STACY施設 設工認
(実験用装荷物の製作及びデブリ模擬炉心の新設)
コメント回答

日本原子力研究開発機構 原子力科学研究所
臨界ホット試験技術部

令和5年12月8日

燃料試料挿入管 モデル

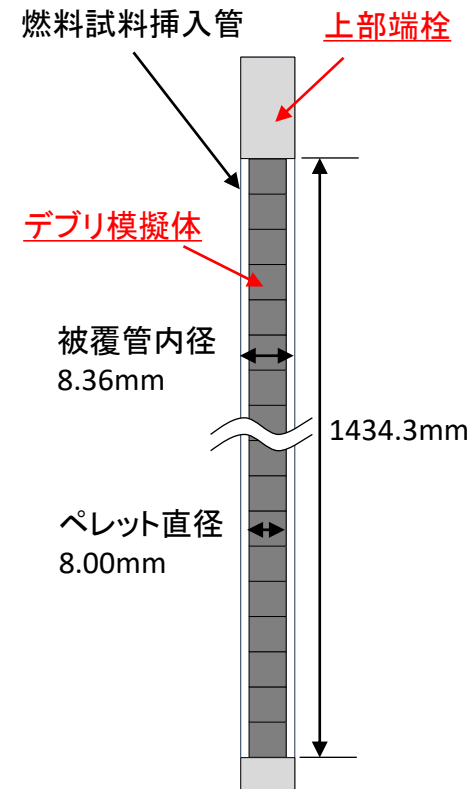
核分裂生成物(気体)の分圧が静水頭2.0mの圧力より十分に低いことの定量的に説明すること。

- ① 設計基準事故(棒状燃料の機械的破損)で想定している事故時の気体状核分裂生成物(希ガス)の放出量(棒状燃料20本同時破損を想定)を計算
- ② 放出される希ガスの全量が、1本の燃料試料挿入管のペレットと被覆管のギャップに入ると想定した場合の分圧を計算し、希ガスの分圧を上部端栓のペレットの密封性能と比較

- 燃料試料挿入管は、棒状燃料とほぼ同寸法で製作するため、棒状燃料中の燃料ペレットと燃料試料挿入管中のデブリ模擬体の体積は同等である。また、燃料試料挿入管に封入するデブリ模擬体は、ウラン酸化物に実験計画に応じて中性子毒物、鉄等の原子炉構造材を添加したものである。そのため、燃料試料挿入管内部で発生する希ガスの量は、棒状燃料に対して同等以下になる。
- 封入するデブリ模擬体を交換する場合は、グローブボックス内で上部端栓を解放するため、作業環境中に希ガスを放出することはない。

- ① 希ガスの放出量の計算
設置変更許可申請書添付書類十に示す希ガスの放出量(Bq)及び崩壊定数(1/s)から、希ガスの放出量は合計 1.12×10^{-10} molとなる。
- ② 希ガスの分圧の計算及び評価
算出した希ガスの放出量から燃料試料挿入管内の分圧を計算すると 4.97×10^{-2} Paとなり、上部端栓の密封性能(静水頭2.0 m= 2×10^4 Pa)に対して6桁低く、希ガスの分圧は燃料試料挿入管の閉じ込め機能に影響を及ぼさない。
